ПРИЛОЖЕНИЕ 4
к Акту обследования ОСИ,
к паспорту доступности ОСИ
от 12 мая 2022 г

1. Зоны целевого назначения здания (целевого посещения объекта)

ГУ ДО «Пермский краевой центр «Муравейник», 614000, г. Пермь, ул. Пушкина, дом 76

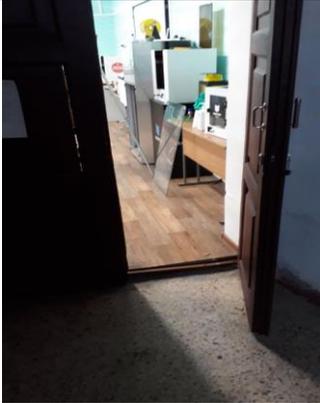
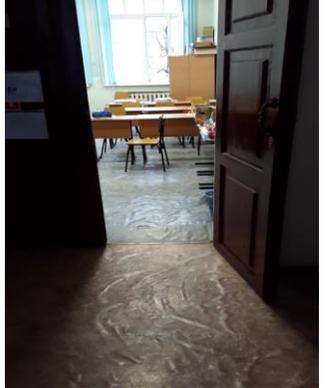
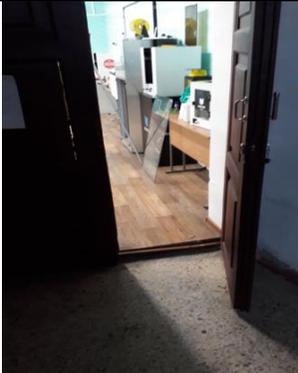
4.2	Зальная форма обслуживания	есть	11					
4.3	Прилавочная форма обслуживания (гардероб)	есть	6		Поверхность стойки вахты не соответствуют высоте используемых посетителями на креслах-колясках (п.7.1.9 СП 59.13330.2012)	К	Оборудовать вахту стойкой высотой не более 0.8 м.	Индивидуальное решение ТСП
4.4	Форма обслуживания с перемещением по маршруту	нет						
4.5	Кабина индивидуального обслуживания	нет						
	ОБЩИЕ требования к зоне			   	Поверхность стойки вахты не соответствуют высоте используемых посетителями на креслах - колясках (п.7.1.9 СП 59.13330.2012)		Оборудовать вахту стойкой высотой не более 0.8 м.	Индивидуальное решение ТСП

Комментарий к заключению: Индивидуальное решение с ТСП (Оборудовать вахту стойкой высотой не более 0.8 м).
